OGGETTO: Istanza rilascio giudizio compatibilità ambientale (D. Lgs. 152/06 e ss.mm.ii. art. 27 bis) e contestuale rilascio A.I.A. per installazioni I.P.P.C. (D. Lgs. 152/06 e ss.mm.ii. art. 29 quater), presentata, in data 01.12.2022, dalla "A2A Ambiente" S.p.A. Brescia, per progetto denominato: "VERSIONE DICEMBRE 2022 - Impianto per la produzione di energia elettrica e termica mediante combustione di rifiuti speciali non pericolosi in Comune di Cavaglià (BI)"

Richiesta chiarimenti/integrazioni, ai sensi D. Lgs. 152/06 ss.mm.ii. art. 27 bis comma 5.

Figura 2 - Rifiuti speciali non pericolosi* prodotti per provincia (migliaia t/a) – anni 2015-2020

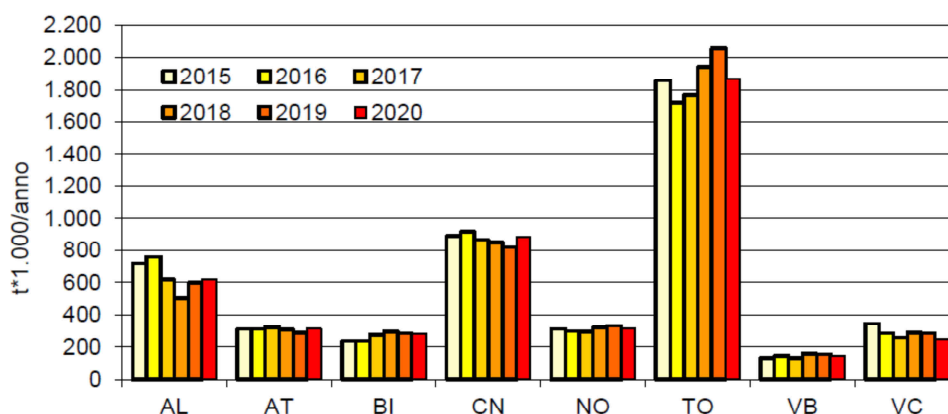
- III. *A 14 Distribuzione dell'impiantistica sul territorio - La presenza di impianti di smaltimento dovrebbe essere distribuita sul territorio in modo da assicurare una garanzia dei carichi di smaltimento. Criterio penalizzante.* L'indicazione fornita dal proponente non è condivisibile, in quanto il criterio ha l'obiettivo di valutare la distribuzione degli impianti di smaltimento sul territorio, in modo da assicurare una garanzia dei carichi di smaltimento. Il proponente non risponde a questa richiesta, ma valuta l'impianto soltanto in considerazione delle caratteristiche dell'area industriale in cui andrebbe inserito. L'O.T.+C.T. ritiene che sia invece necessario, da parte del proponente, operare una valutazione sulla distribuzione degli impianti di trattamento/smaltimento sul territorio regionale, anche in rapporto alle aree di produzione dei rifiuti speciali non pericolosi. Il P.R.R.S. e gli aggiornamenti riportati nel Report rifiuti speciali 2022 dell'A.R.P.A. Piemonte (dati relativi all'anno 2020 - Figura 2 riportata di seguito) indicano che in Regione Piemonte la produzione di rifiuti speciali non pericolosi è dislocata in aree che non sono in prossimità del sito di Cavaglià, come indicato nel grafico sottoriportato:
